**Oggetto : Trasmissione della Dgr n°6996 del 31 luglio 2017 relativo al progetto di riqualificazione a 380 KV dell'elettrodotto aereo "Cassano-ricevitrice Ovest Brescia" nella tratta compresa tra le stazioni di Cassano D'Adda e Chiari.[Rif.N177]**

**Riqualificazione a 380 kV dell'elettrodotto aereo "Cassano – ricevitrice Ovest Brescia" nella tratta compresa tra le stazioni di Cassano d'Adda e Chiari, ed opere connesse.**

**Parere regionale nell'ambito della procedura di valutazione di impatto ambientale ai sensi del d. lgs 152/2006**

**RELAZIONE ISTRUTTORIA**

### **2.2.2 Alternativa 1**

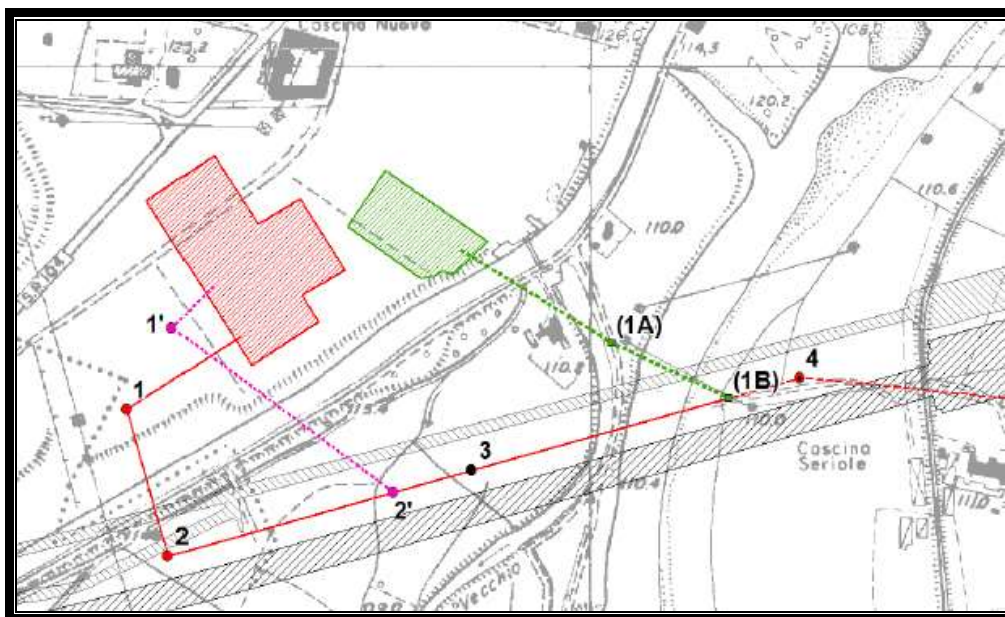
Dalla fase istruttoria sono emerse le seguenti indicazioni circa le alternative progettuali, proposte in sintesi nel seguito (si rimanda per i dettagli alla richiesta integrazioni formalizzata).

Per quanto riguarda la realizzazione dei sostegni in attraversamento ai fiumi Adda, Serio e Oglio, nel caso di modalità operative A o C, sebbene gli interventi non siano tali da alterare il regime idraulico, per maggiore sicurezza si chiedeva di valutare la fattibilità di soluzioni progettuali alternative od ottimizzazioni del tracciato che permettano di escludere la presenza di tralicci almeno nelle fasce fluviali A di deflusso della piena.

In sede di istruttoria regionale si richiedeva di esplicitare dettagliatamente i motivi per i quali l'Alternativa 4 non venisse ritenuta realizzabile, con riferimento in particolare:

- all'impossibilità di accostamento della linea al corridoio infrastrutturale esistente, provata con motivazioni poco convincenti o scorrette (interferenze supposte con recettori localizzati in posizioni diverse da quelle dichiarate);
- alla necessità di meglio dettagliare le motivazioni che hanno portato a prevedere per questa alternativa una deviazione verso nord all'altezza del territorio di Covo, ricollegandosi alla linea esistente al sostegno 67, invece di mantenere l'affiancamento al corridoio infrastrutturale fino al sostegno 73;
- all'interferenza del percorso prescelto con recettori, con gli strumenti di pianificazione degli enti territoriali interessati, ecc.;

Il contributo regionale chiedeva di approfondire le proposte di spostamento dei sostegni da 27 a 29 all'interno del corridoio compreso tra autostrada e ferrovia, anche in ragione della presenza di un'azienda agricola ricadente nella DPA.

Si richiedeva una valutazione approfondita dell'alternativa che prevede un maggiore sfruttamento del corridoio compreso tra le due infrastrutture di trasporto. Nello specifico:

- spostamento dei sostegni da 27 a 30;
- estensione di tale soluzione progettuale anche al resto del tracciato ed in particolare per i sostegni da 11 a 19 (Cassano d'Adda e Casirate d'Adda) e dal sostegno 32 in poi (Treviglio e Caravaggio), alternativa utile per la potenziale criticità, rilevata in sede di sopralluogo del 10.03.15, legata alla presenza della Cascina Malossa, per quanto riguarda l'esposizione ai campi elettromagnetici nel tratto compreso tra i sostegni 16 e 17.

Il Proponente in merito ha proposto nelle integrazioni una soluzione progettuale che prevede per l'attraversamento del Serio l'allontanamento dei sostegni 53 e 54, localizzandoli rispettivamente sul limite tra le fasce B e C e al confine tra A e B.

Il Proponente in merito ha rilevato nelle integrazioni la non realizzabilità dell'alternativa a causa della sua incompatibilità elettromagnetica con la ferrovia AV, allegando il rapporto CESI B1027427, il quale evidenzia valori di interferenza elettromagnetica sugli impianti di telecomunicazioni della ferrovia prossimi al limite di norma (CEI 103-6).

Il Proponente in merito ha rilevato che nella tratta compresa tra i sostegni 26 e 29 (prima dell'ingresso dell'autostrada in galleria) nella fascia fra le due infrastrutture sono previste alcune opere idrauliche, connesse ai lavori Bre.Be.Mi. e Cepav2 (vasche di laminazione, canali) che non sembrano consentirvi l'installazione di sostegni. Afferma inoltre che tali sostegni dovrebbero comunque essere soggetti a richiesta di deroga per la vicinanza con l'autostrada.

Terna con nota n. 4030 del 06/07/2016, in atti regionali n. T1.2016.0035118 del 08/07/2016, ha evidenziato che tutti i sostegni si manterranno al di sotto dell'altezza richiesta (i più alti – il 26 e il 27 - avranno un'altezza di 60,7 m).
